**Avis délibéré de la Mission Régionale
d'Autorité environnementale Auvergne-Rhône-Alpes
relatif au projet d'extension et de remise à niveau de l'UDEP
Ocybèle et à la mise en compatibilité du plan local
d'urbanisme de la commune de Gaillard
présentés par la Communauté d'agglomération
Annemasse-les Voirons
(département de la Haute-Savoie).**

Avis n° 2020-ARA-AP-1047

Plan de situation du projet et de ses différentes composantes (source : note de présentation non technique du projet figure 5 page 8).

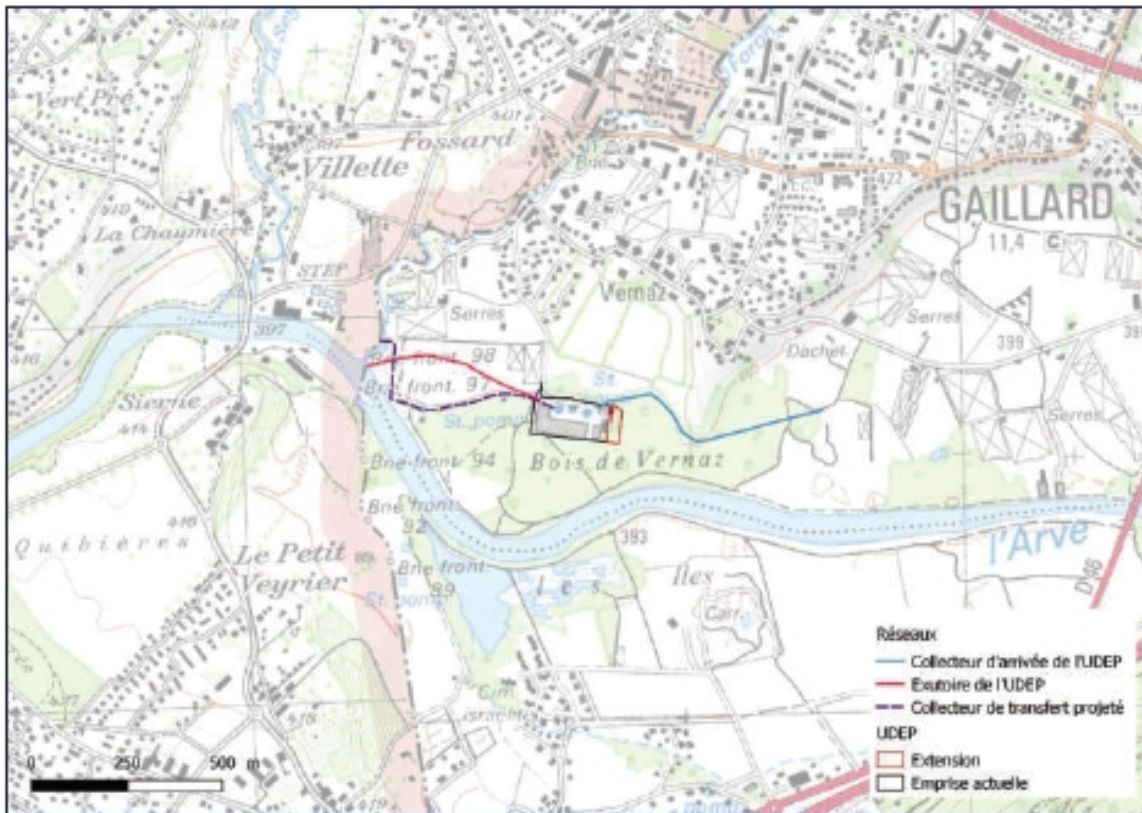
Afin de faciliter la compréhension du dossier et en particulier l'articulation du projet de création de l'unité de traitement de l'azote et de l'ensemble de l'usine de dépollution, **l'Autorité environnementale recommande la production d'un plan masse de l'usine faisant la distinction entre : parties conservées en**

l'état, parties modifiées et celles ajoutées. Ce plan légendé devra permettre de comprendre les fonctions liées à chaque bâtiment et à chaque installation.

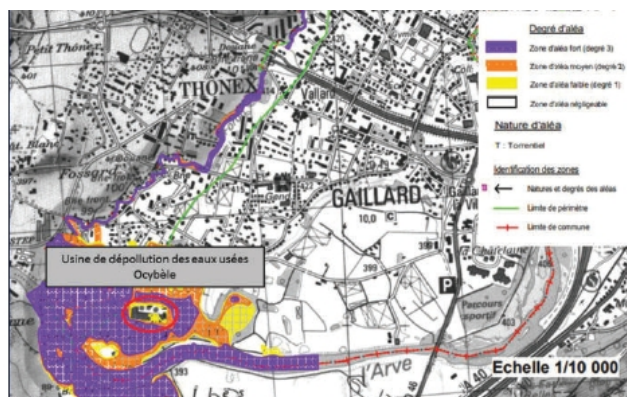
A eux seuls, ils ne peuvent être considérés comme suffisants. En effet, depuis la loi du 26 juillet 2019 portant création de l'Office Français pour la Biodiversité, les critères de définition et de délimitation des zones humides ne sont plus cumulatifs. Ainsi, le critère botanique doit également être examiné pour déterminer la présence ou non de zone humide. Le dossier indique que l'extension de l'installation se fera sur un « *Bois feuillus méso-hygrophobes à Chênes pédonculés et Charmes communs* » relevant du Code Corine 44.41 de la nomenclature Corine Biotope. Or, selon l'arrêté du 24 juin 2008 modifié précisant les critères de définition et de délimitation des zones humides, cet habitat est classé comme un habitat humide.

L'Autorité environnementale recommande donc de compléter le volet de l'état initial sur le recensement des zones humides en intégrant le critère botanique et donc de modifier la conclusion de cette partie en indiquant et qualifiant l'enjeu de la présence d'une zone humide, notamment à l'endroit prévu pour l'extension de l'installation.
